SATZ THERMOZEITVENTIL SATZ ELEKTRO-UMSCHALTVENTIL

Im Rahmen der technischen Weiterentwicklung und der Vereinheitlichung werden das Thermozeitventil und das Elektro-Umschaltventil nur noch in den nachfolgend aufgeführten Sätzen geliefert.

VW Golf/Jetta/Scirocco	(1,6 l 55 kW)	MT 7.17852.29	027 129 015 G	---
		MT 7.17852.34	"	---
Golf/Jetta	(1,8 l 66 kW)	AT 7.17852.37	027 129 015 Q	---
Scirocco	(1,8 l 66 kW)	AT 7.17852.28	027 129 015 A	---

MODELLÄNDERUNG

Bild 1

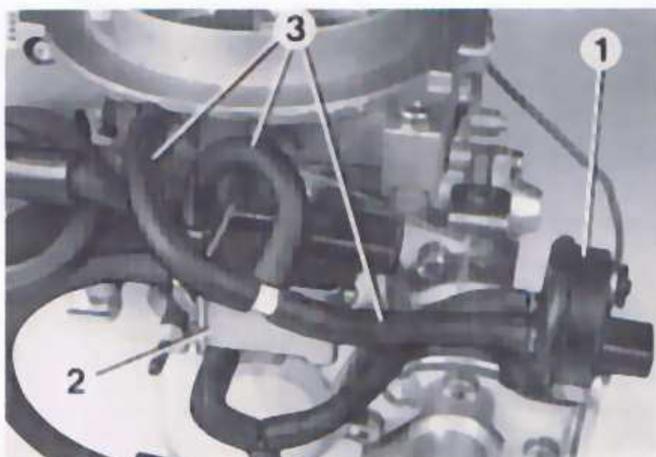
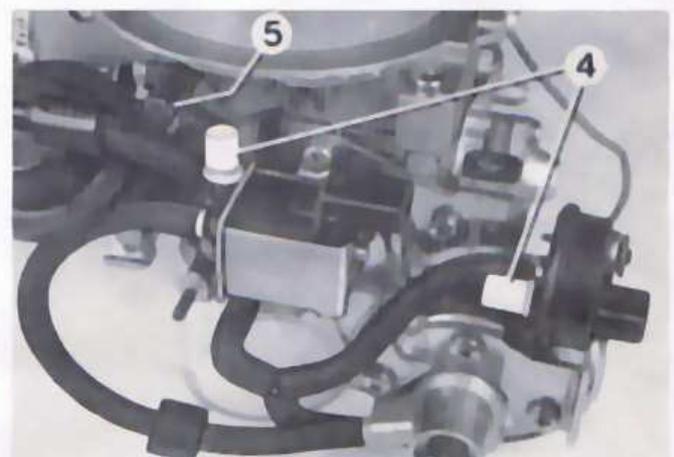
- Schläuche (3) einschließlich der Farbkennringe entfernen.
- Thermozeitventil (1) bzw. Elektro-Umschaltventil (2) erneuern.
- Labyrinthkappe (4) ohne Farbkennring auf Thermozeitventil bzw. Elektro-Umschaltventil stecken.
- Verschlußkappe (5) aufstecken.

Vor dem Einbau

nach dem Umbau

1.1 Prüfung des Thermoventils (1)

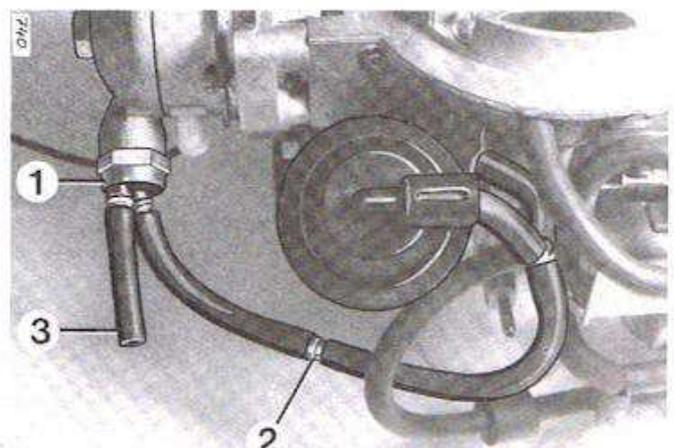
Die o.g. Vergaser sind mit einer Steuerung für die Unterdruckdose II. Stufe ausgerüstet.

Sie besteht aus Thermoventil (1), farblich gekennzeichnete Drossel (2) (blau für 1,6 l Motor, Ø 0,45 mm und gelb für 1,8 l Motor, Ø 0,33 mm) und Verbindungsschläuchen.

Unter ca. + 18 °C ist das Thermoventil (1) geöffnet und belüftet die Unterdruckdose II. Stufe, so daß die Drossel (2) in der Belüftungseinleitung ein verzögertes Öffnen der Drosselklappe II. Stufe bewirkt.

Über + 28 °C ist das Thermoventil (1) geschlossen und die Drossel (2) somit außer Funktion.

Ventil auf Durchgang prüfen

unter ca. + 18 °C = Durchgang

über ca. + 28 °C = kein Durchgang
